柏崎刈羽3号炉 高経年化技術評価に関わる審査コメント反映整理表(共通)

柏崎刈羽3号炉 高経年化技術評価に関わる審査コメント反映整理表(低サイクル疲労)

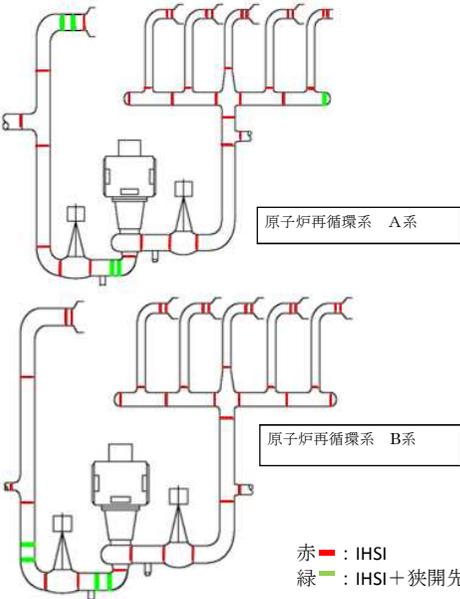
5	SCC	10月26日	別冊 (配管)	1-17	再循環系のステンレス鋼配管に施した応力腐食割れ対策(狭開先及び高周波誘導加熱応力改善工法(IHSI))箇所を图示して説明すること。	<p>再循環系のステンレス鋼配管に施した応力腐食割れ対策(狭開先及び高周波誘導加熱応力改善工法(IHSI))箇所を下記図にて示す。</p>  <p>原子炉再循環系 A系</p> <p>原子炉再循環系 B系</p> <p>赤 ■ : IHSI 緑 ■ : IHSI+狭開先</p>	2022年11月25日	
6	腐食	10月26日	補足説明資料 (共通事項)	2-4	表2-1 番号13、15、16: ▲としてるが、点検時に目視点検を行っているので△①となるのではないかと。▲であるならその理由を説明すること。	<p>当該部位である「端子台接続、電動弁コネクタ接続、同軸コネクタ接続」については、点検時に目視点検を行っているので、△①事象に整理することが適切であるため、補足説明資料(共通事項)を見直した。 (補足説明資料(共通事項)別紙1 1-36ページ、別紙2 2-4ページ)</p> <p>また、別冊(ケーブル)についても、補足説明資料(共通事項)同様の記載があるため、今後補正を行う。 (別冊(ケーブル)6-16~18、20、21ページ)</p>	2022年11月25日
